259 - BEAULIEU - 15102019 - 18441

Sujet: [INTERNET] enquete publique projet eolien Bersac-sur-Rivalier

Tableau 3 : Bilan des enjeux sur les paysages rapprochés et immédiats

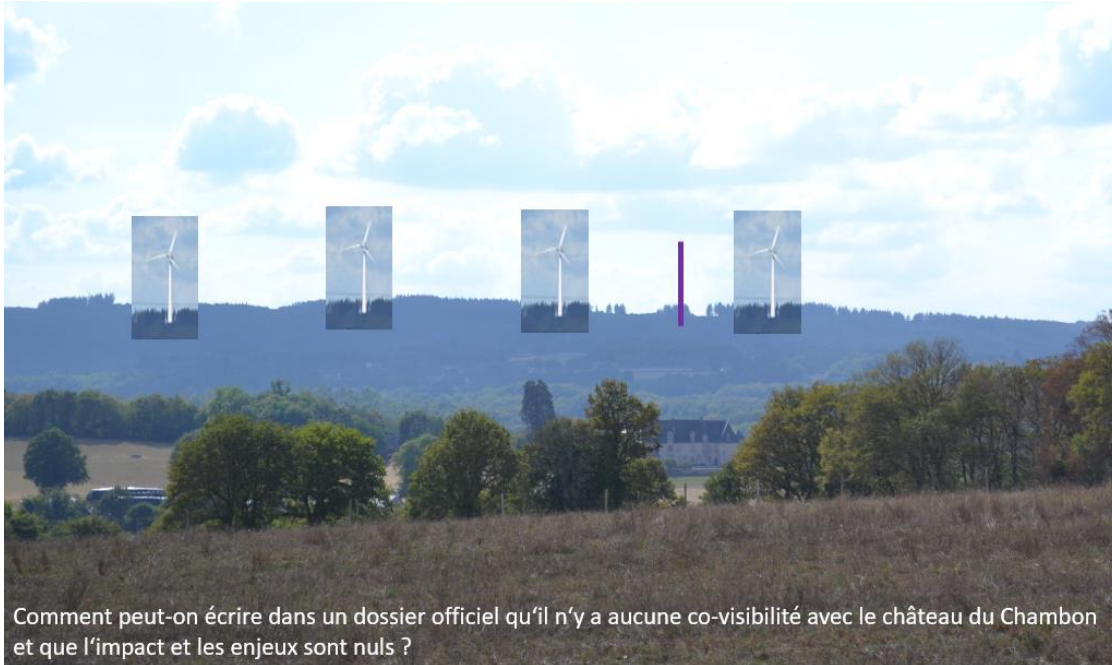
Comment peut-on écrire dans un dossier officiel qu'il n'y a aucune co-visibilité avec le château du Chambon et que l'impact et les enjeux sont nuls ? Alors même que le promoteur a échangé avec les propriétaires et qualifié par écrit les éoliennes de prégnantes et visibles de toutes les pièces sans pour autant accepter de faire un photomontage professionnel comme celui propose ici en amateur (extraits de l'email reçu de la cheffe de projet en mai 2018 en page suivante). À droite de la photo le projet de Folles a moins de 2 km ; à gauche celui de Laurière. **Les 3 projets encerclent le château ; les 3 mats de mesure sont visibles des parcelles inscrites et protégées. La hauteur du château est d'environ 15 mètres, celles des éoliennes de 180 mètres.**

Tableau 3 : Bilan des enjeux sur les paysages rapprochés et immédiats

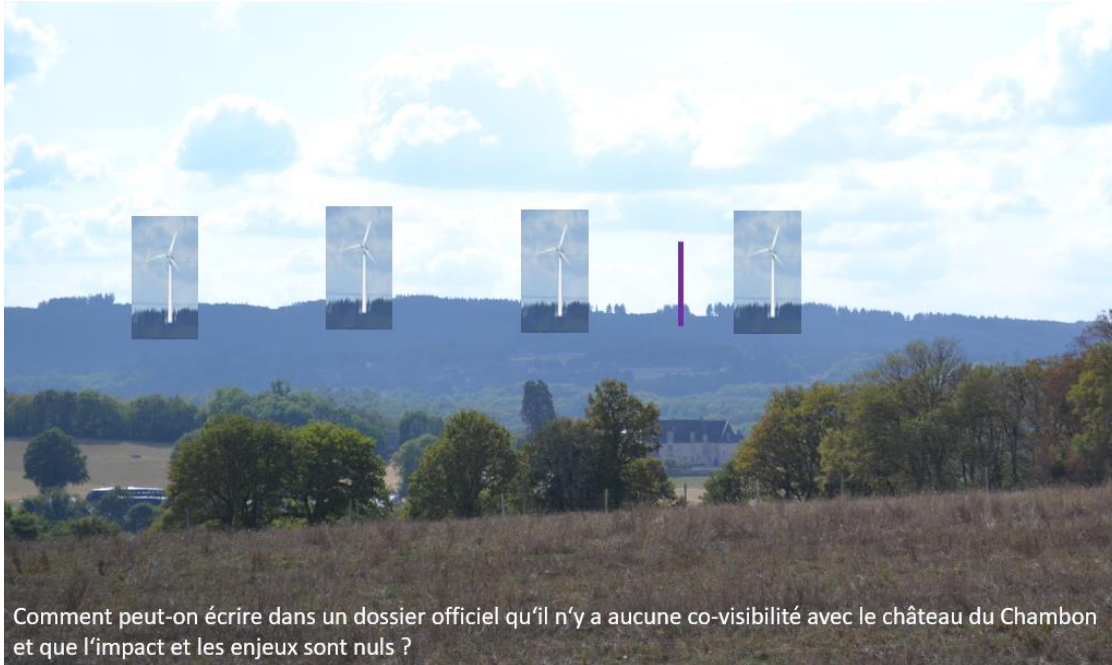
Comment peut-on écrire dans un dossier officiel qu'il n'y a aucune co-visibilité avec le château du Chambon et que l'impact et les enjeux sont nuls ? Alors même que le promoteur a échangé avec les propriétaires et qualifié par écrit les éoliennes de prégnantes et visibles de toutes les pièces sans pour autant accepter de faire un photomontage professionnel comme celui propose ici en amateur (extraits de l'email reçu de la cheffe de projet en mai 2018 en page suivante). À droite de la photo le projet de Folles a moins de 2 km ; à gauche celui de Laurière. **Les 3 projets encerclent le château ; les 3 mats de mesure sont visibles des parcelles inscrites et protégées. La hauteur du château est d'environ 15 mètres, celles des éoliennes de 180 mètres.**
